ПАСПОРТ
ДОСТУПНОСТИ ОБЪЕКТА СОЦИАЛЬНОЙ ИНФРАСТРУКТУРЫ
НА ДОСТУПНОСТЬ ДЛЯ ИНВАЛИДОВ И МАЛОМОБИЛЬНЫХ ГРУПП НАСЕЛЕНИЯ

(Заключение по обследованию объекта социальной инфраструктуры)

Автономное учреждение «Центр физкультурно-оздоровительной работы Уватского муниципального района»
Тюменская область, Уватский район,
ст. Юность-Комсомольская, д. 21

1.1. Наименование (вид) объекта: *Спортивный зал «Железнодорожник»*

Фотография №7

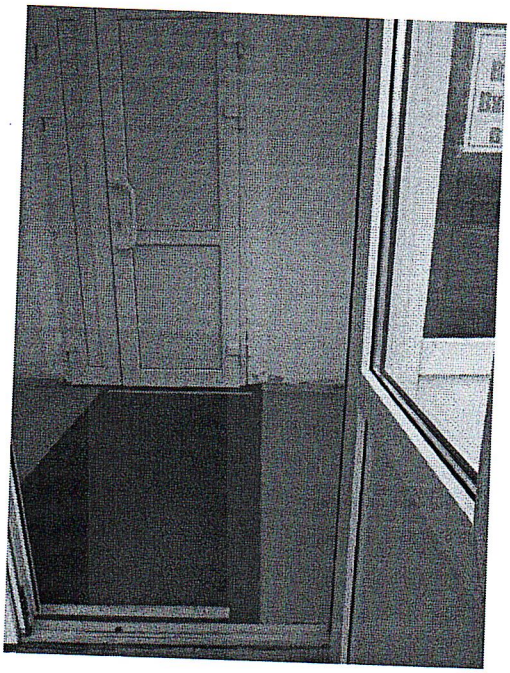
2.2	Пандус	есть	-	7	- уклон пандуса превышает требуемую норму (отсутствует кнопка вызова помощи); - конструкция поручней не соответствует требуемым нормам; - отсутствует бортик высотой 0,1 м.	К, О, С	- установить кнопку вызова помощи в нижней части пандуса; - обустроить пандус поручнями в соответствии с требуемыми нормами; - обустроить пандус бортиками или ригелем на высоте 0,1 м.	Текущий ремонт, индивидуальное решение с ТСР, организационные мероприятия

Фотография №11

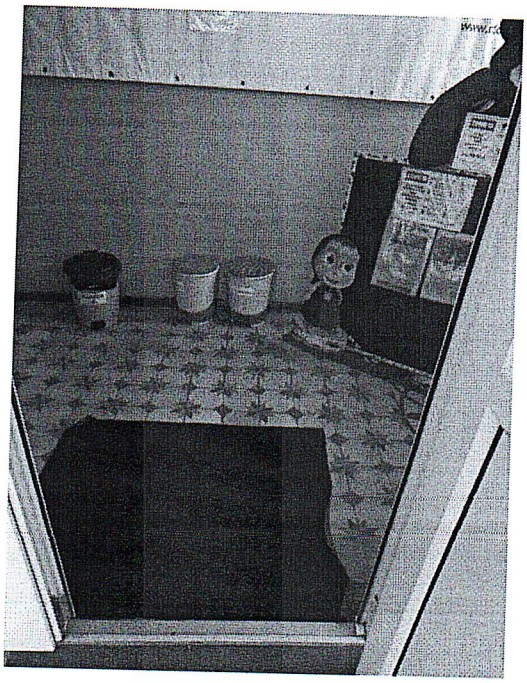
2.4	Дверь	есть	-	8, 10, 11, 12	- дверные ручки не выделены контрастным цветом; - высота порогов более 0,014 м; - рабочая створка внутренней двери менее 0,9 м.	С, К, О, Г, У	- выделить дверные ручки контрастным цветом; - предусмотреть приставные мини-пандусы к порогам; - установить внутреннюю дверь с шириной рабочей створки 0,9 м.	Текущий ремонт

Фотография №22

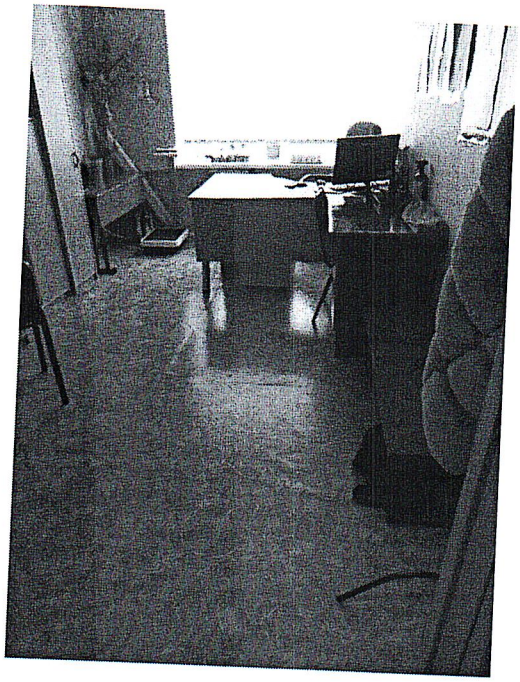
4.1	Кабинетная форма обслуживания	есть	5	22	- ширина дверного проема менее 0,9 м; - отсутствуют информационные таблички с наименованием помещений дублированные шрифтом Брайля.	К, С	- предусмотреть приставные мини пандусы к порогам или помощь ассистента (помощника) по оказанию технической помощи инвалидам и лицам с ВОЗ; - установить информационные таблички с шрифтом Брайля на стену рядом с дверью на высоте 1,5 м. от уровня пола, со стороны дверной ручки.	Текущий ремонт, организационные мероприятия

Фотография №23

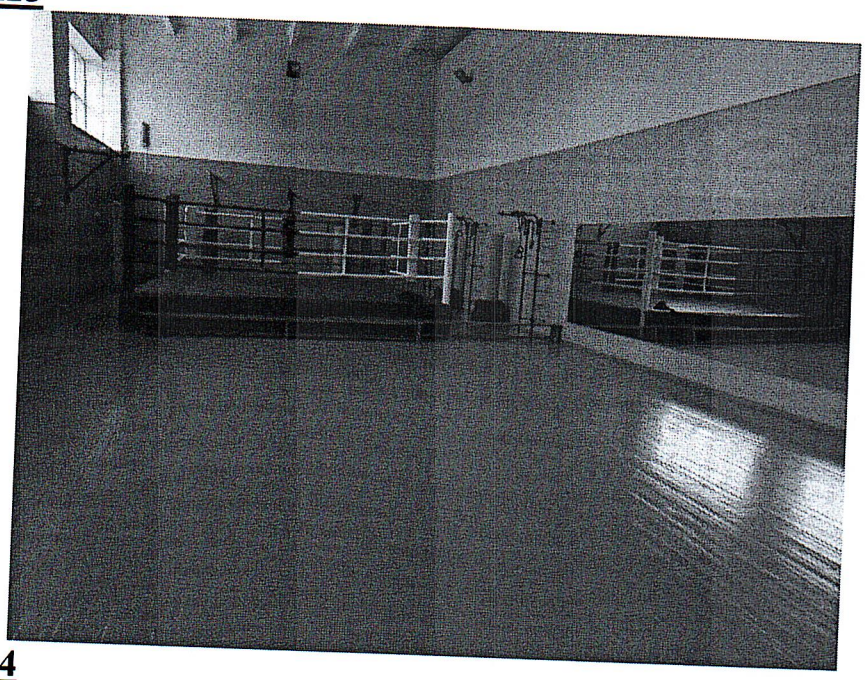
4.2	Зальная форма обслуживания	есть	3	23	- отсутствуют информационные таблички с наименованием помещений дублированные шрифтом Брайля; - высота порога более 0,014м; - ширина рабочей створки менее 0,9 м.	К, С, О	- установить информационную табличку с шрифтом Брайля на стену рядом с дверью на высоте 1,5 м. от уровня пола, со стороны дверной ручки; - предусмотреть помощь ассистента (помощника) по оказанию технической помощи инвалидам и лицам с ВОЗ.	Текущий ремонт, организационные мероприятия

Фотография №29

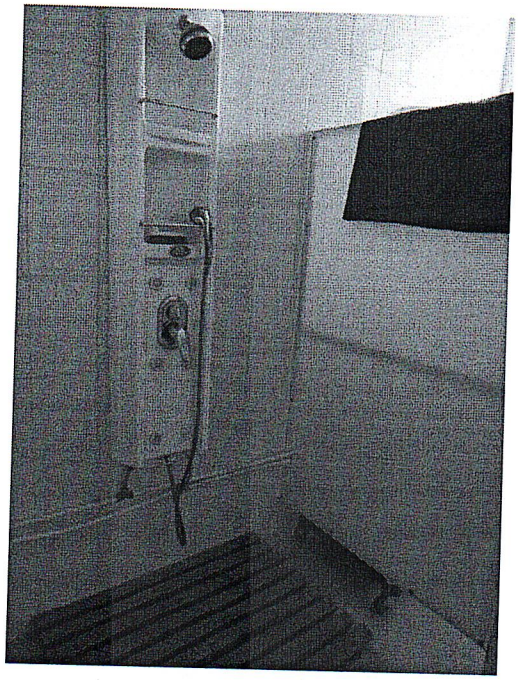
5.2	Душевая/ ванная комната	есть	6	28-29	- душевая не обустроена для инвалидов: - ширина дверного проема менее 0,9 м;	К, О, С	- произвести уширение дверного проема до 0,9 м, при установке двери обеспечить	Капитальный ремонт, индивидуальное решение с ТСР, организационны

- высота порога более 0,014 м; - дверные ручки не выделены контрастным цветом; - отсутствуют поручни; - отсутствует сиденье для душа; - отсутствует шторка; - отсутствуют держатели для трости и костылей, крючки для одежды.		контрастность ручек, высоту порога не более 0,014 м; - установить пиктограмму; - установить поручни; - предусмотреть стульчик для душа или откидное сиденье; - установить крючки для одежды на высоте 1,4 м; - установить шторку; - установить держатели для трости и костылей.	е мероприятия

Фотография №30

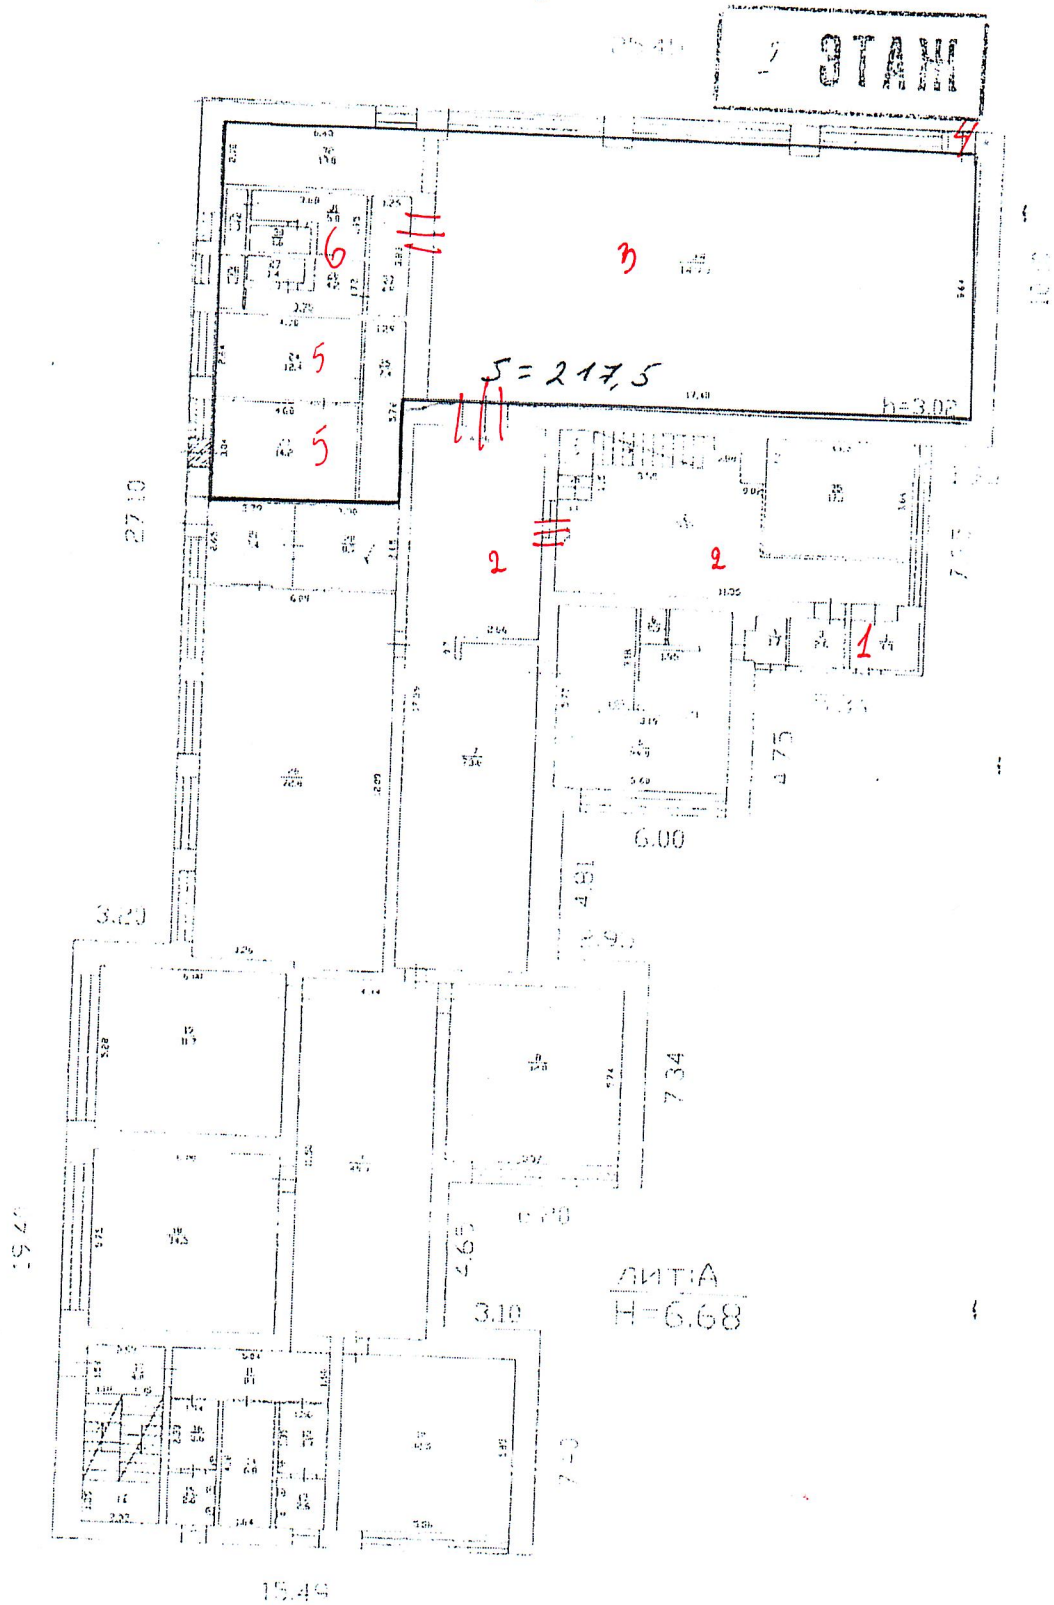
5.3	Бытовая комната (гардеробная, раздевалка)	есть	6	30	- отсутствует информационная табличка с шрифтом Брайля; - ширина дверного проема менее 0,9 м; - высота порога более 0,014 м; - не предусмотрены крючки для одежды, доступные инвалидам на кресле-коляске и людям с маленьким ростом.	К, О, С, Г, У	- установить информационную табличку с шрифтом Брайля на стену рядом с дверью со стороны дверной ручки на высоте 1,6 м; - произвести уширение дверного проема до 0,9 м; - установить дверь без порога; - установить дверные ручки нажимного действия, контрастного цвета; - часть крючков для одежды установить на высоте 1,1- 1,3м.	Капитальный ремонт
